# CORRECCIÓN DE ERROR

**TEXTO REFUNDIDO DEL PLAN GENERAL DE ORDENACIÓN URBANÍSTICA 2006 DE SEVILLA**

**Cambio de alineación de la manzana delimitada por la calle  
Miraflores, Francisco Meneses, Albaida y General Marva**

**SERVICIO DE PLANEAMIENTO  
GERENCIA DE URBANISMO  
EXCMO. AYUNTAMIENTO DE SEVILLA**

Reproducción del proyecto Original de 1928-1930 José Gómez Millán

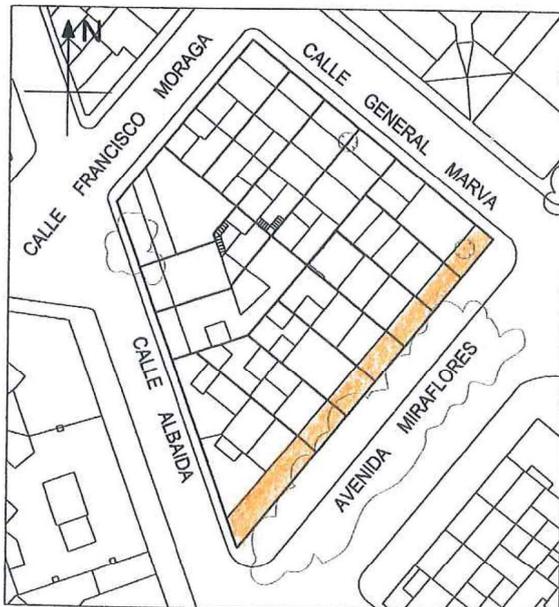
Dichas casas pertenecen a la topología, Tipo 1 y tipo 4 como puede observarse en la figura siguiente
